改善箇所説明図

基準不適合発生箇所

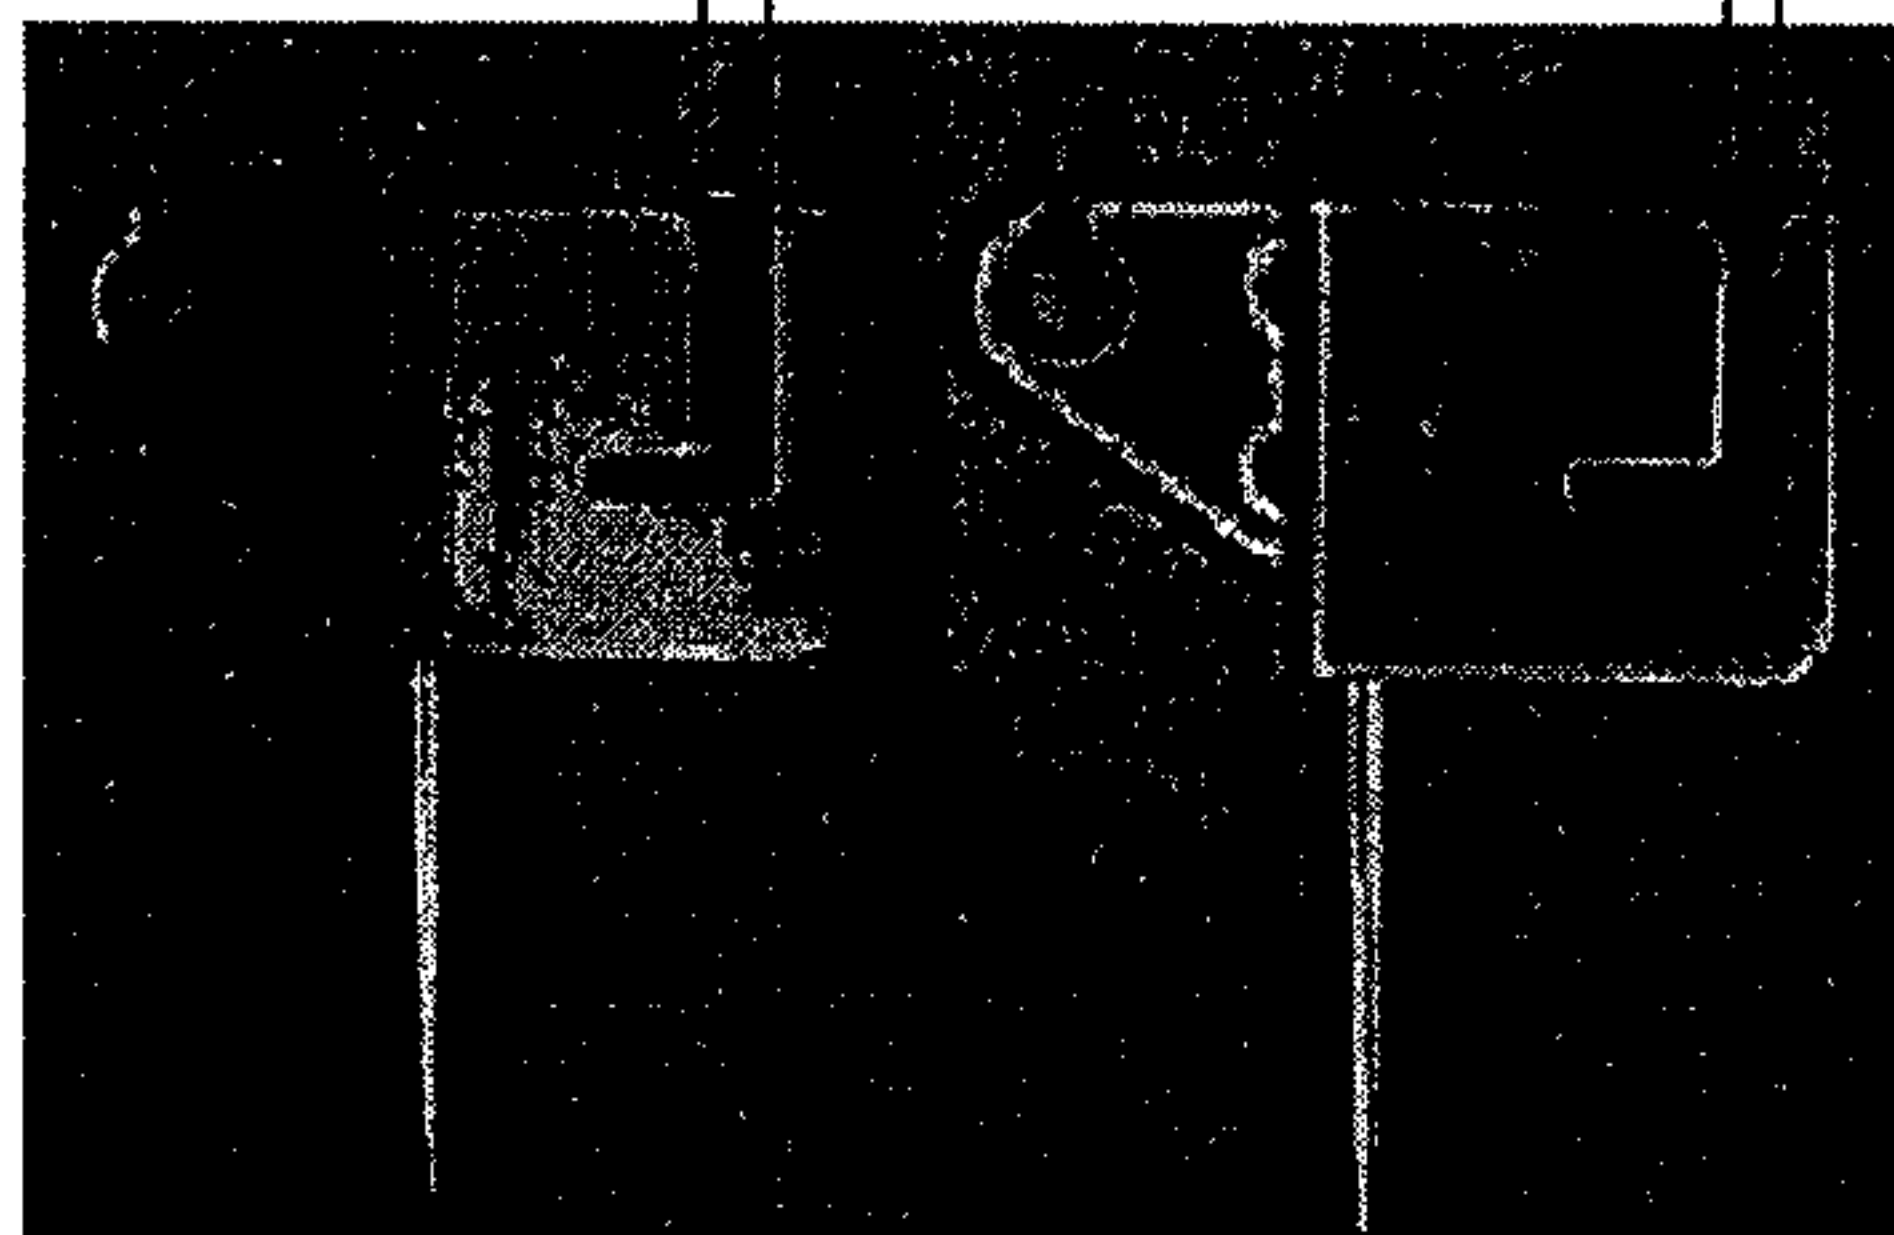
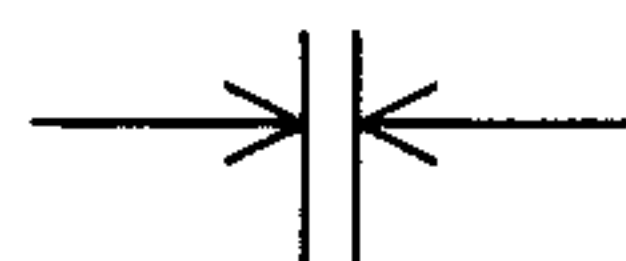
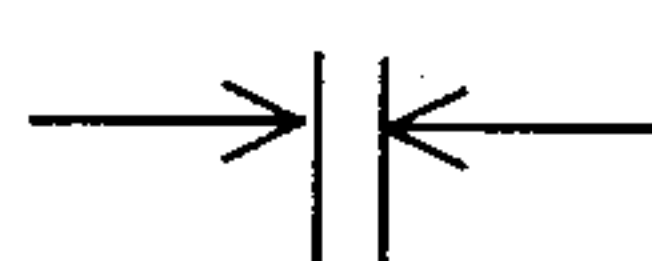
アクセルペダルのオートクルーズコントロールロッド取付部の形状に不適切なものがあるため、そのままの状態で使用を続けると、アクセルペダルがオートクルーズコントロールロッドに引っかかって戻りが悪くなり、最悪の場合、アクセルペダルが戻らずエンジン回転が下がらなくなるおそれがある。

4 mm以上

3 mm以下

全車両、アクセルペダル取付部の形状を点検し、不適切なもの（4 mm以上）はアクセルペダルを良品と交換する。

<改善前>

<改善後>
